Avis délibéré
de la Mission régionale d'autorité environnementale
Provence-Alpes-Côte d'Azur

sur le projet de centrale photovoltaïque au sol sur le site de la
carrière de la Machotte à Pernes-les-Fontaines (84)

N° MRAe
2022APPACA73/3277

Figure 2 : Plan du projet de parc photovoltaïque - Source : Étude d'impact

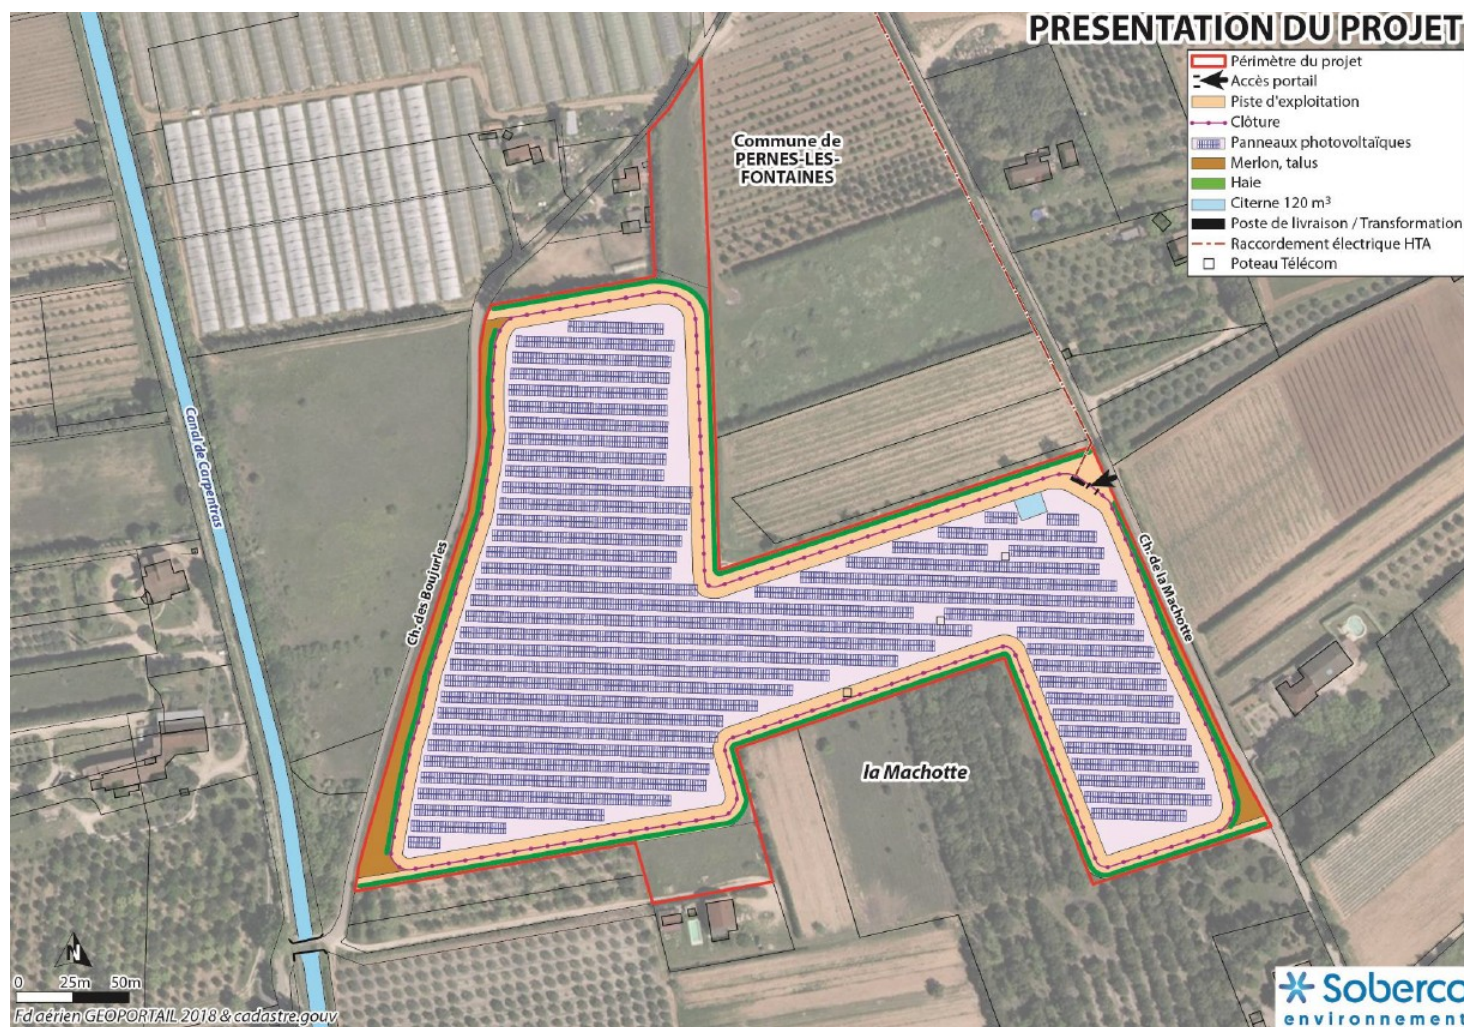
L'étude d'impact ne prend pas en compte les incidences potentiellement liées aux travaux de raccordement au poste source de Terradou. Or, ces opérations font partie intégrante du périmètre du projet, puisqu'elles sont indissociables de la construction de la centrale et, à ce titre, sont à prendre en compte dans l'évaluation des impacts du projet⁴.

La MRAe recommande de revoir le périmètre de projet en intégrant le raccordement de la centrale photovoltaïque au poste source de Terradou, et de compléter l'étude d'impact en conséquence, en y incluant l'étude de ses incidences.
